현장조사 검토보고서

□ 현장주소 : .성북구 장위2동 74-140 수진약국 건너편

[돌곶이길 84] 가로등 및 통합지주 설치위치 전경

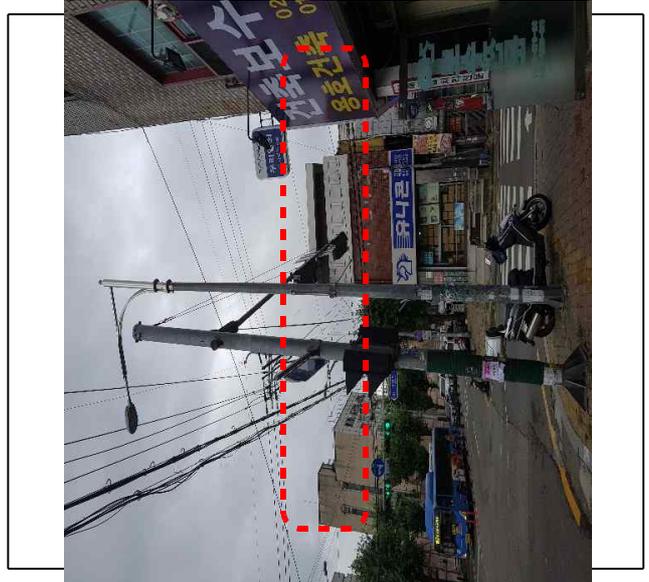
- 검토사항 : 신호등 철주 교체 작업시 가로등주(돌곶이길 84)가 인접하게 설치되어 있고 보도가 협소함
 횡단보도를 건너는 시민들이 많아 통행에 편의를 위하여 신호등과 가로등 통합이 필요함.
- 협의사항 : 가로등주(기설)와 신호등 철주(신설) 간 통합 설치방안
